Oggetto: **[ID: 10148]** Impianto di produzione di energia elettrica da fonte eolica denominato "Solagne Grandi" di potenza totale pari a 39,2 MW e delle relative opere di connessione, da realizzarsi nei Comuni di Guglionesi, Montecilfone e Montenero di Bisaccia (CB).

Proponente: Società LE.RO.DA. WIND S.r.l.

Procedura: Valutazione di Impatto Ambientale ai sensi dell'art. 23 del D.Lgs. 152/2006.

**Richiesta di integrazioni ai sensi dell'art 24 del D.Lgs 152/2006**

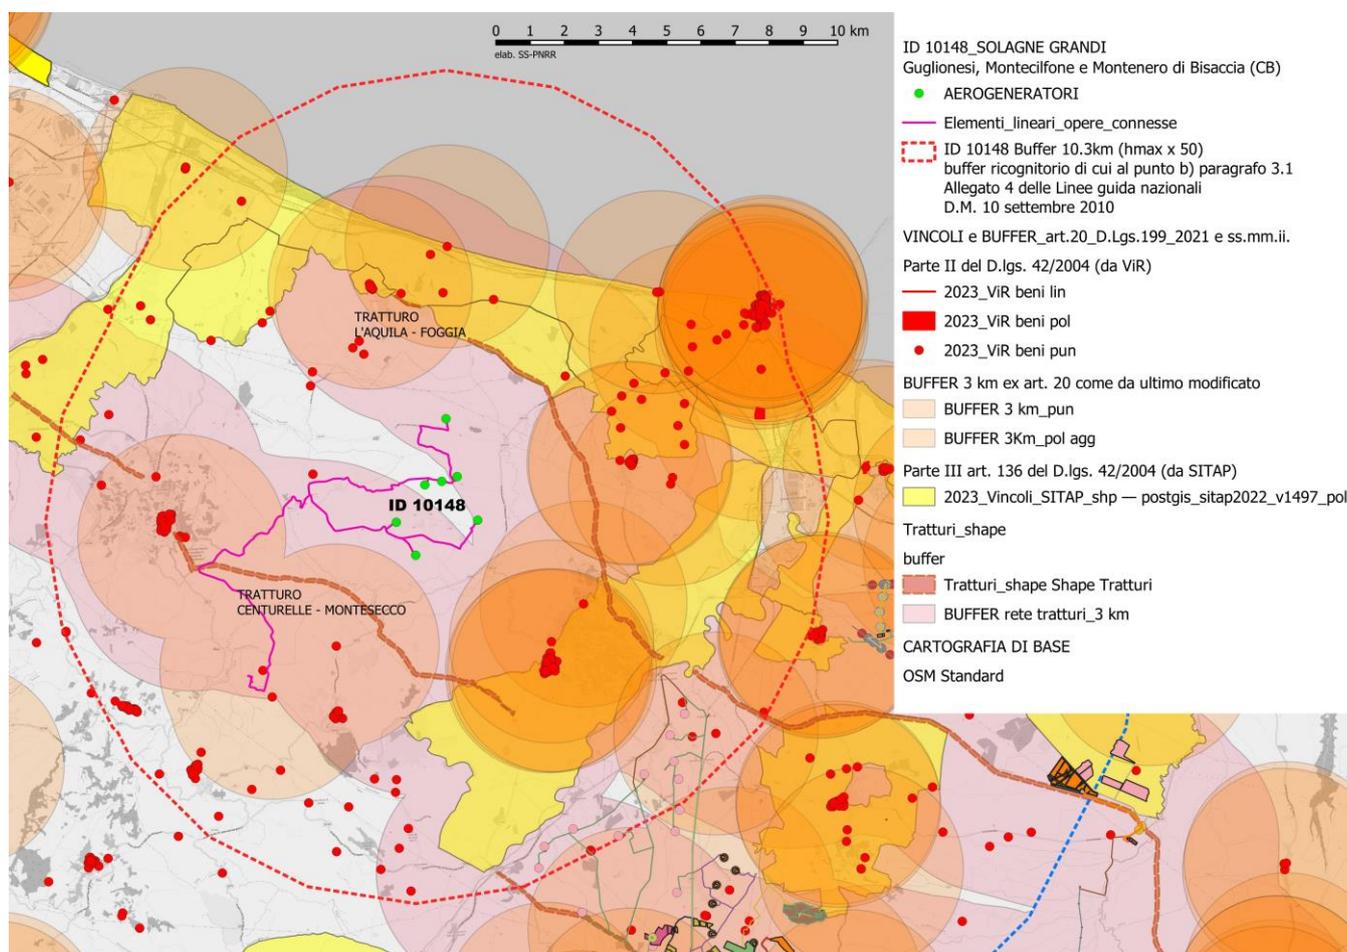
a) tavola grafica con inserimento su base cartografica IGM in scala 1:25.000 dell'impianto eolico in oggetto e delle opere connesse, in cui siano evidenziate con idonea e differente simbologia la viabilità attuale, le caratteristiche morfologiche dei luoghi, (linee di crinale, punti sommitali, luoghi panoramici naturali, linee di compluvio), la tessitura storica del contesto paesaggistico (nuclei antichi, abazie, masserie, chiese rurali, torri, campanili, rete tratturale ed ulteriori elementi antropici puntuali di percezione visiva), l'indicazione dei reciproci rapporti di visuale tra i detti beni, entro un areale (buffer) il cui raggio è 50 volte l'altezza massima dell'aerogeneratore e quindi, nel caso in esame, da un raggio di 10,3 km entro cui valutare l'interferenza del progettato impianto eolico con i beni appartenenti al patrimonio culturale, **così come definito al punto b) paragrafo 3.1 e al punto e) del paragrafo 3.2 dell'Allegato 4 delle Linee guida nazionali di cui al D.M. 10 settembre 2010;**

Elaborazione grafica su GIS a cura della SS-PNRR, con gli aerogeneratori esistenti e in progetto, i beni e le aree Il buffer che definisce l'areale di impatto visivo di cui al punto b) paragrafo 3.1 dell'Allegato 4 delle Linee guida nazionali di cui al D.M. 10 settembre 2010 è pari a 20 km.

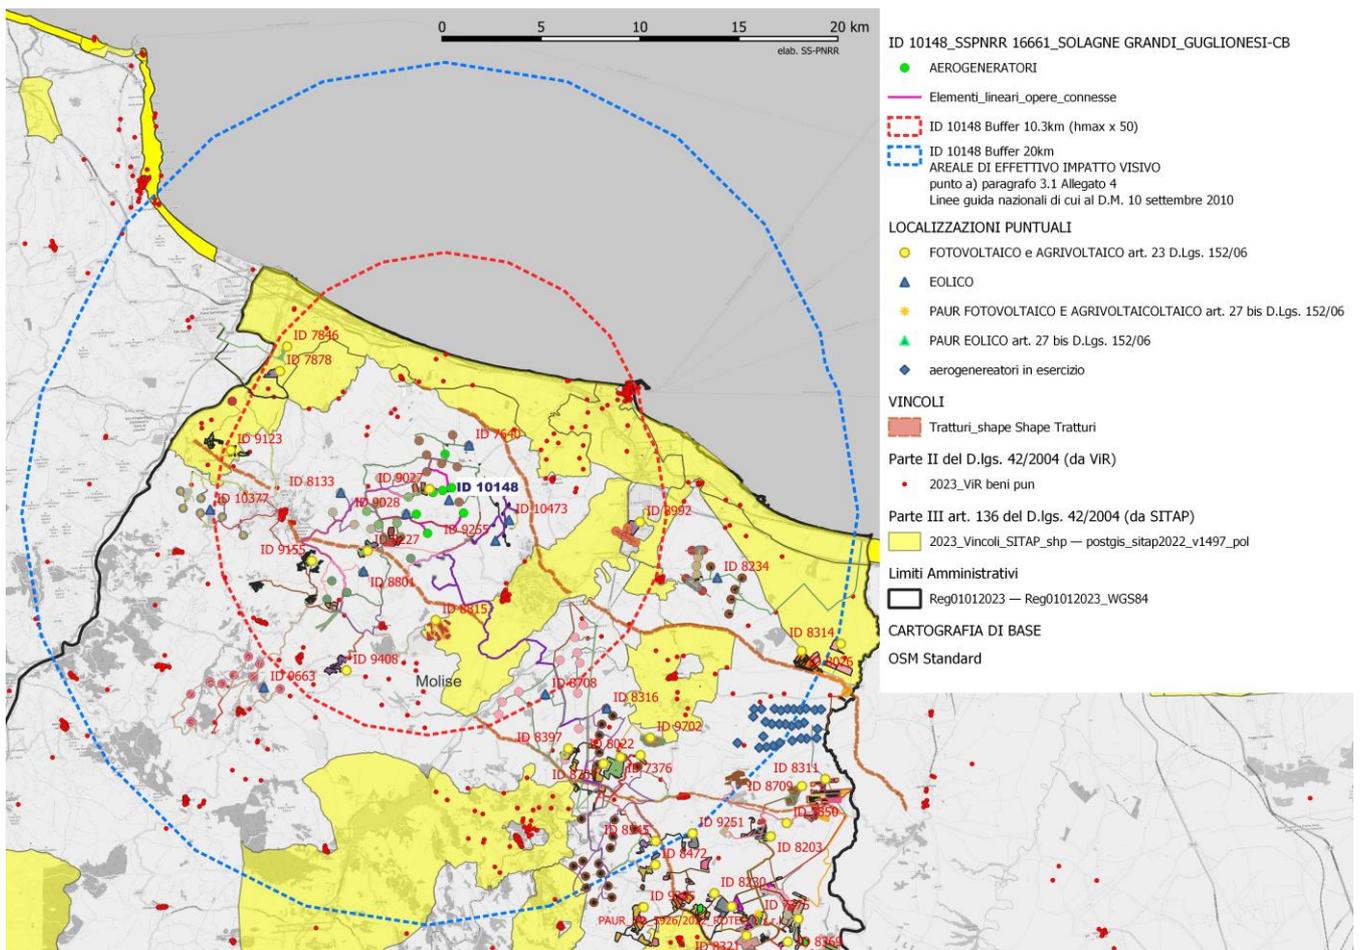
b) documentazione fotografica completa, con punti di vista situati non solo all'interno del parco, ma nell'area del suo impatto potenziale e dai punti panoramici, considerando l'arale (buffer) di effettivo

impatto visivo, così come definito al punto a) del paragrafo 3.1 dell'allegato 4 delle Linee guida nazionali di cui al D.M. 10 settembre 2010, che sappiamo essere, dai dati analitici trattati in letteratura scientifica, di almeno 20 km;
